改善箇所説明図

改善の内容

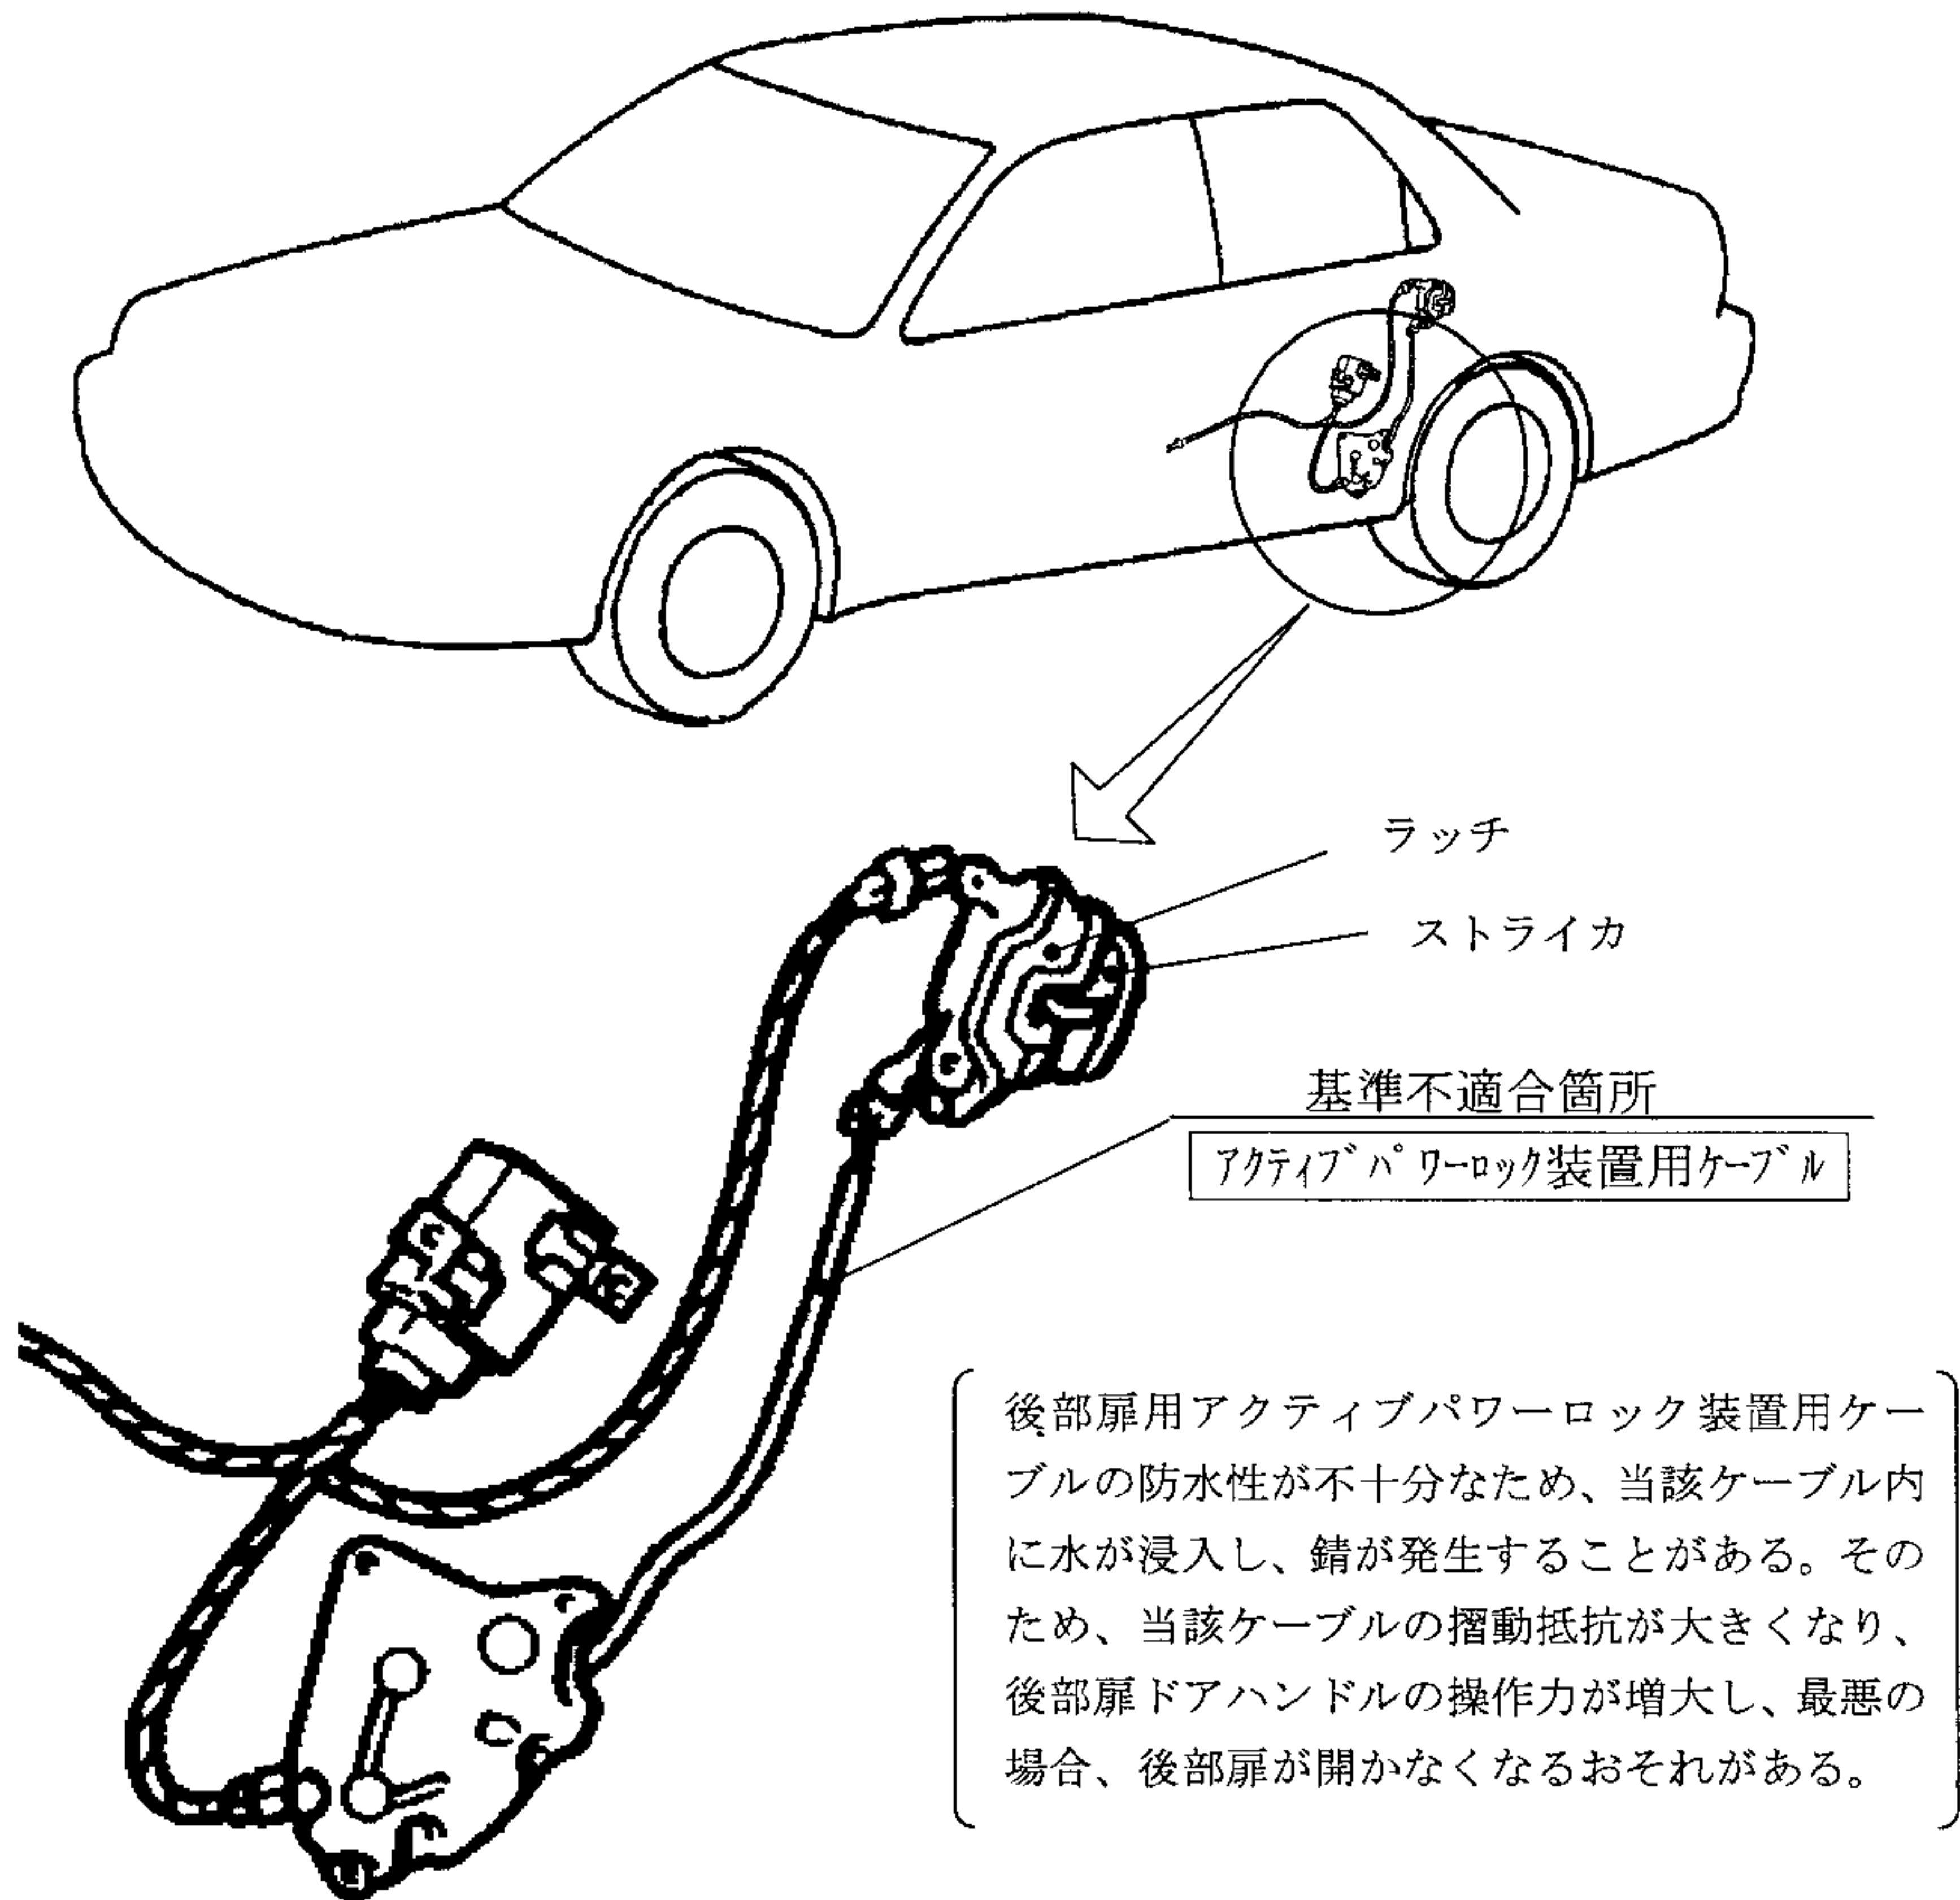
全車両、後部扉用アクティブパワーロック装置用ケーブルを点検し、未対策品が装着されているものは対策品と交換する。

注：図中の 内は交換部品を示す。

識別：右側後部扉のアップパーヒンジ上側取付けボルト頭部に白色または黄色のペイントを塗布する。
